## 第4回 もんじゅ安全性総合評価検討委員会 議事次第

## コメント回答

東京電力福島第一原子力発電所事故を考慮した  
「もんじゅ」の安全性に関する総合評価について

## ご質問No.1

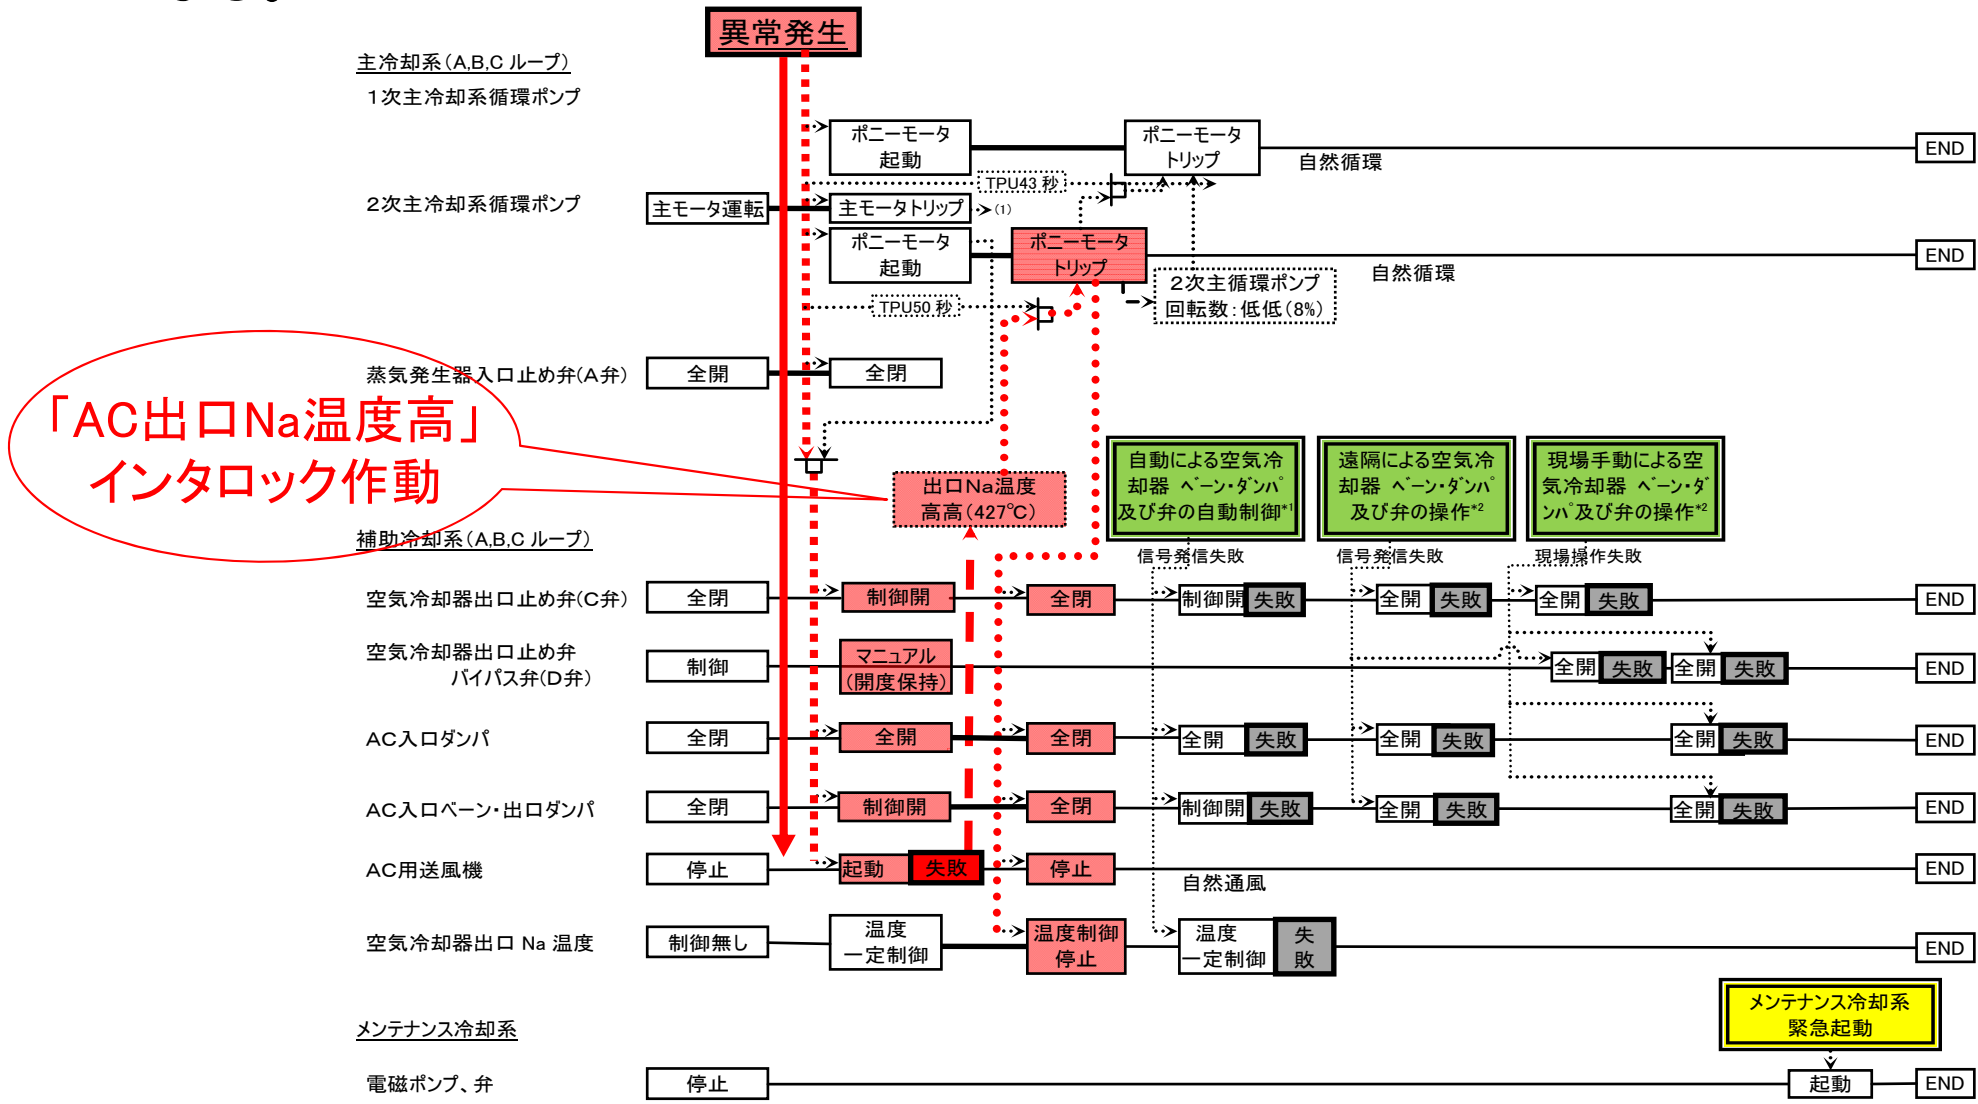
全交流電源喪失や最終ヒートシング喪失は重要なところなので、詳細を詰めて、緻密な考え方をしてほしい。

- ・LUHSの初期事象の網羅性
- ・操作等の失敗の可能性も考えること
- ・空気冷却器のブロワー起動失敗を起因事象とした場合、最終ヒートシンクの喪失になっていないのではないか(軽水炉とも比較して説明して欲しい)。

原子炉に対するLUHS(海水ポンプ停止)に対する防護機能	クリフエッジの原因	クリフエッジ
関電大飯3号	電動補助給水ポンプ、タービン動補助給水ポンプによるSG2次系への給水による除熱、淡水枯渇後は消防ポンプによる淡水タンクからの給水、海水の給水で除熱	消防ポンプ用ガソリンの枯渇	14日後
関電美浜3号	同上	同上	12日後
関電高浜1号	同上	同上	15日後
四電伊方3号	タービン動補助給水ポンプまたは電動補助給水ポンプによりSG2次側へ給水。4日以後は海水取水用水中ポンプを用いて崩壊熱除去系を起動して冷却継続。	崩壊熱除去系の起動によりクリフエッジは存在しない。	存在しない。
北電泊1号	電動補助給水ポンプ、タービン動補助給水ポンプによるSG2次側へ給水。各タンクの貯水が枯渇した場合は、仮設ポンプにより補助給水タンクへ海水を供給。	仮設ポンプ及び空気圧縮機用の発電用燃料の枯渇	142日後
九電玄海1号	電動補助給水ポンプ又はタービン動補助給水ポンプにより冷却水を蒸気発生器に給水し、蒸気発生器を介した2次系からの冷却 仮設海水エンジンポンプ、および水中ポンプによる海水取水	水中ポンプ用の燃料(A重油)枯渇	378日後
川内1、2号	同上	同上	939日後
北陸志賀2号	原子炉隔離時冷却系(RCIC)により原子炉冷却を継続、RCICが動かない場合は主蒸気逃がし安全弁による原子炉減圧を行い、復水補給水系による冷却。復水貯蔵タンクへの淡水補給が枯渇した後は、原子炉減圧後の電動消防ポンプ、消防車による大坪川ダム、あるいは海水からの注水。	消防車、取水用ポンプへの電源供給用発電機燃料(軽油)の枯渇	480日後
原電東海第2	RCICにより原子炉への注水、海水利用型消防水利システムにより残留熱除去系海水系へ海水を代替供給、低圧炉心スプレイ系又は低圧注水系による原子炉への注水、消防ポンプ又は海水利用型消防水利システムによる代替注水。海水の代替供給に失敗した場合には、格納容器ベントによる除熱を行うことにより、原子炉への注水を継続。	消防ポンプ、消防水利システム用の発電機燃料(軽油)の枯渇	105日後

軽水炉	もんじゅ
UHS	海水	大気
LUHSの初期事象	海水ポンプ停止	空気冷却器の送風機起動失敗 空気冷却器出口止め弁「開」失敗 空気冷却器ベーン・ダンパ「開」失敗
LUHS初期事象に対する防護機能(対応措置)	PWR: 電動補助給水ポンプ等によるSG2次系への給水、海水取水ポンプによる崩壊熱除去系再起動 BWR: 原子炉隔離時冷却系による原子炉への注水、原子炉減圧後の電動消火ポンプ、消防車による注水等	空気冷却器ベーン・ダンパ開操作による自然対流による大気供給 空気冷却器出口止め弁開操作による自然対流によるナトリウム循環
LUHS初期事象後の冷却媒体	淡水 淡水枯渇後は海水	ナトリウム、大気
LUHS初期事象後の最終ヒートシンク	大気あるいは海水(伊方3号)	大気
緊急安全対策	淡水供給源の多様化、消火ポンプ、消防車等による給水	自然循環機能の確認、弁操作作業性向上のための保温材パッケージ化
クリフエッジ	給水・注水を行う動的機器(ポンプなど)の運転のための燃料枯渇 伊方3号機は海水取水用ポンプの投入と崩壊熱除去系の再起動によりクリフエッジなし	自然循環による冷却が確保・維持されるためクリフエッジなし

もんじゅにおいて空気冷却器 (AC) 送風機の起動失敗後は、「AC出口Na温度高」インターロックによってベーン・ダンパ、ACS出口止め弁が全閉となり、LUHS状態となる。

- ・ストレステストにおける「LUHS項目」は、最終ヒートシンク（軽水炉は海水等、もんじゅは大気）への放熱が通常の設定でできなくなった場合に、緊急時の防護機能（対応措置）の効果を評価するものである。全ての防護機能の無条件の喪失を想定するものではない。
- ・もんじゅのストレステストでは、想定したLUHSの各起因事象に対して事象発生後にインターロックによるプラントの応答によって放熱ができないLUHS状態になることを確認した。もんじゅでは、LUHS後の防護機能（対応措置）によって自然循環による放熱が再開される事を確認した。

### 【ご回答No.3】

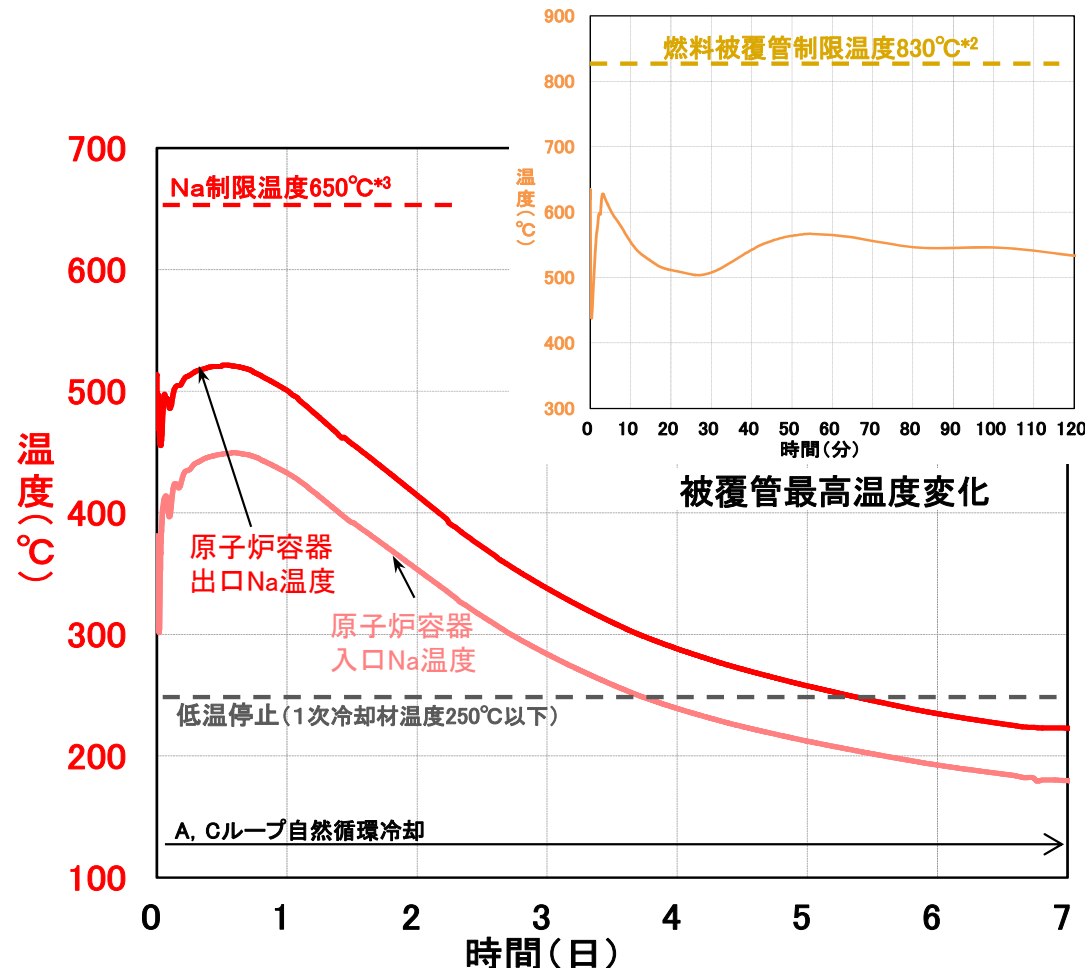
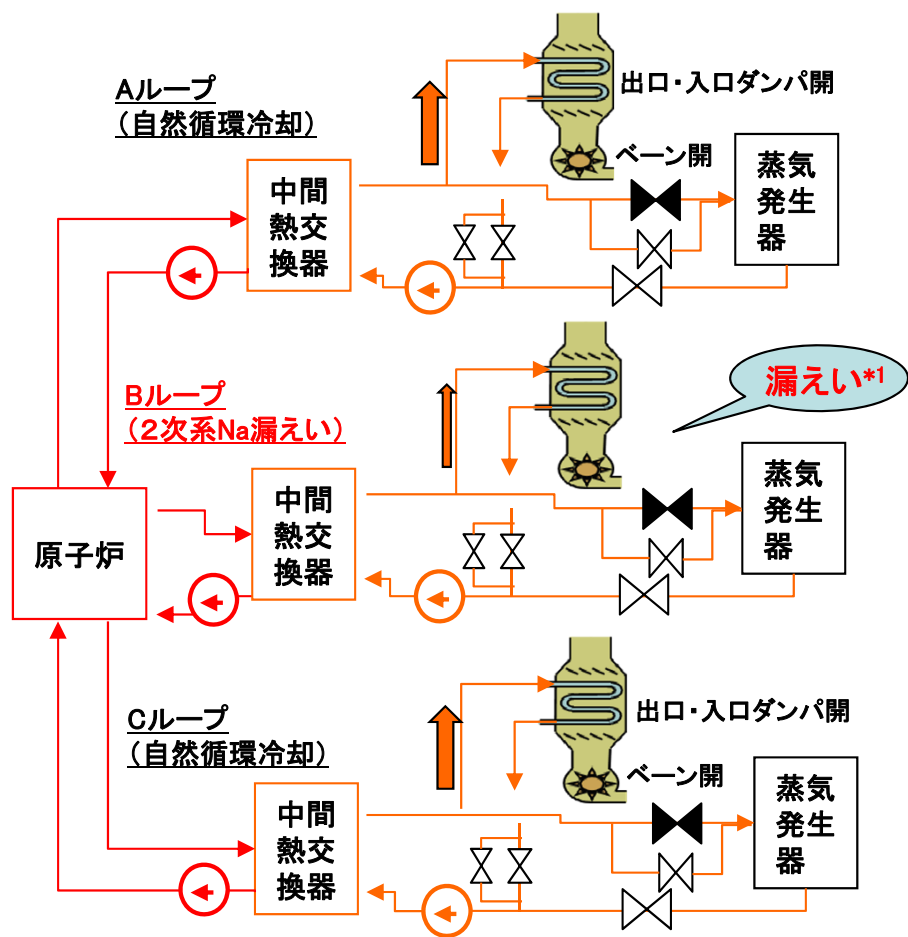
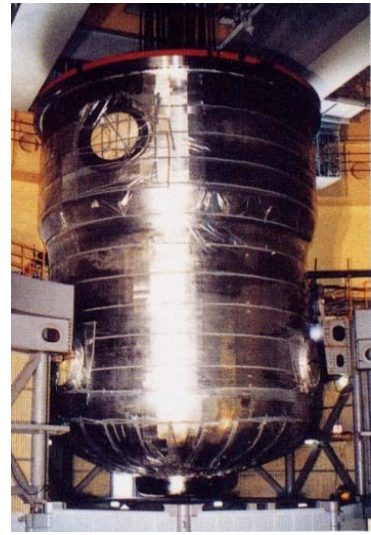
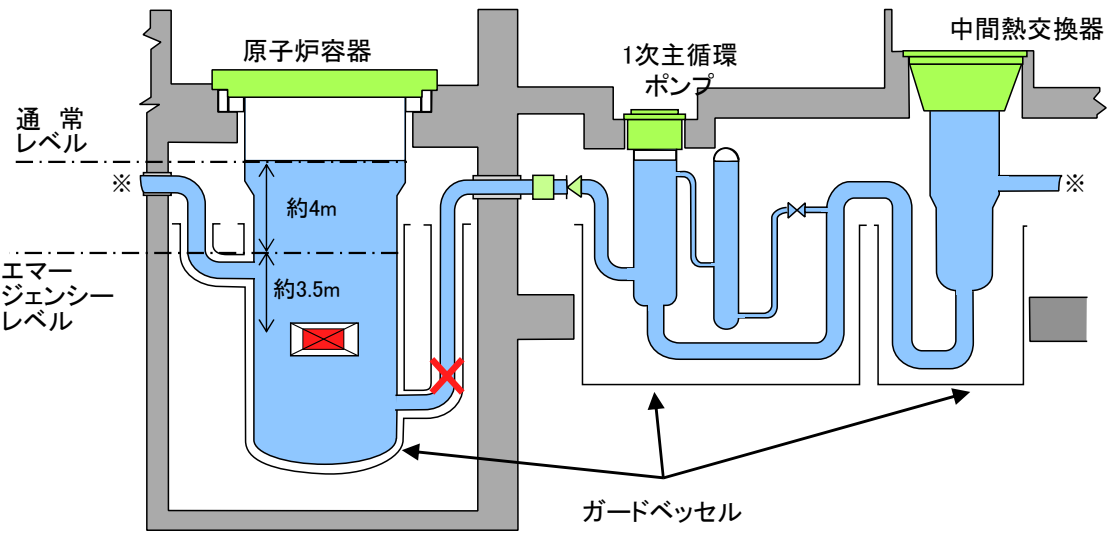
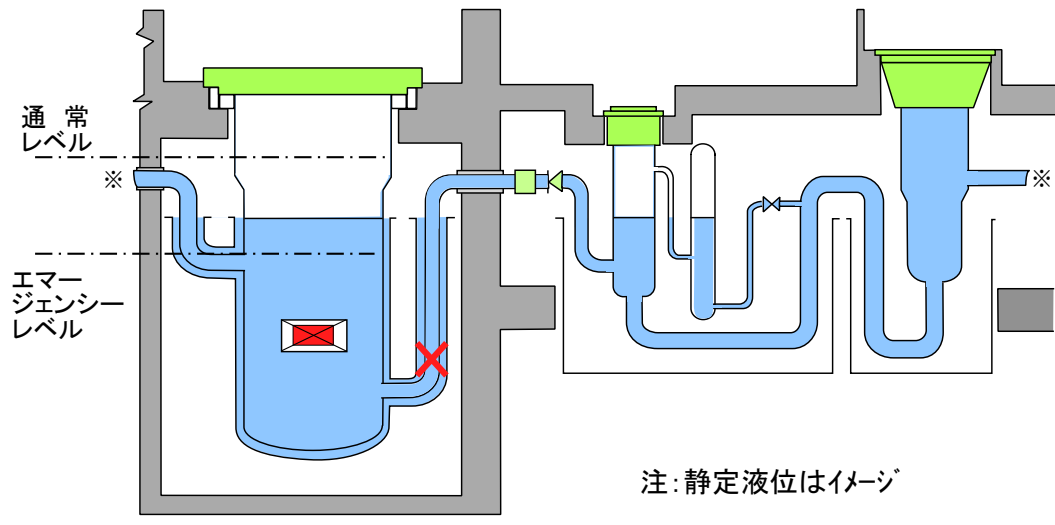
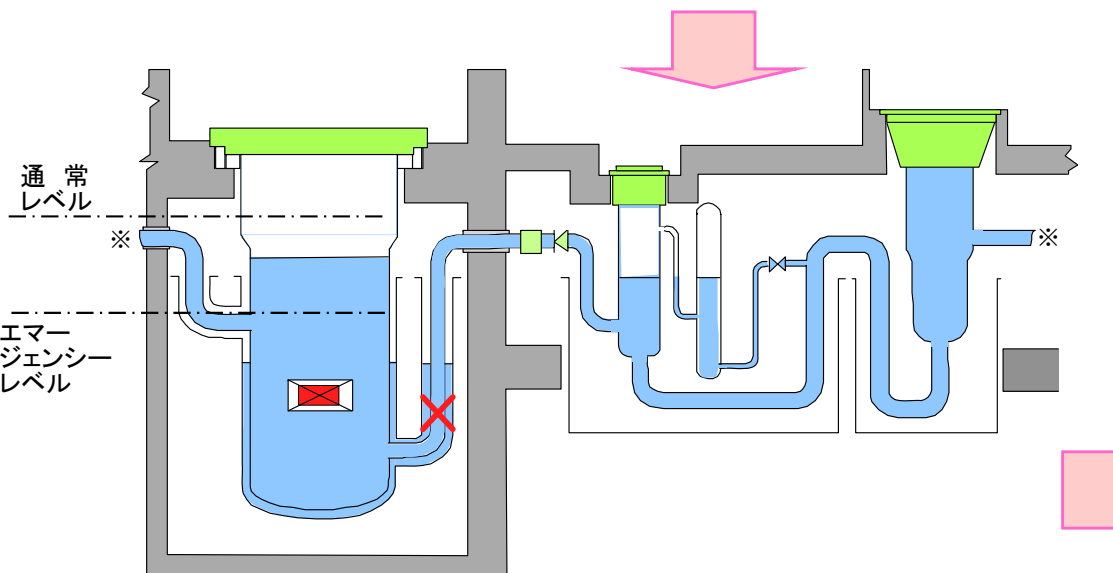
ご質問No.3 全交流電源喪失時にナトリウム漏えいが発生したと仮定した場合のナトリウム火災の影響やドレン手順は、分かったが、ナトリウムが漏えいしても炉心は冷却できるのか。

もんじゅは、全交流電源喪失で強制循環による炉心冷却が出来なくなっても、炉心と中間熱交換器、中間熱交換器と空気冷却器にそれぞれ高低差をつけて設置してあることから、自然循環で炉心の冷却ができる。ナトリウムが漏れて自然循環が出来なくなっても、残りの2ループの自然循環で炉心冷却ができる。

また、1次主冷却系で漏えいした場合、ガードベッセルでナトリウムを保持することで原子炉容器液位は確保され、自然循環で炉心を冷却できる。なお、このとき、全交流電源喪失で作動しない機器(1次Ar系格納容器隔離弁、R/V汲上げ電磁ポンプ)がある。このため、手動での隔離弁の閉止、系統温度保持を行う。

- SBOと同時に偶発的に2次主冷却系ナトリウム漏えい(1ループ)を仮定しても、燃料被覆管最高温度、原子炉容器出口Na及び入口Na最高温度は、「運転時の異常な過渡変化」及び「事故」の判断基準をも下回るので、炉心及び原子炉バウンダリの健全性が損なわれることはない。
- 健全な他の2ループの自然循環冷却により約6日間で低温停止に至ることができる。

炉容器ガードベッセル	
材質	SUS304
肉厚	約40mm
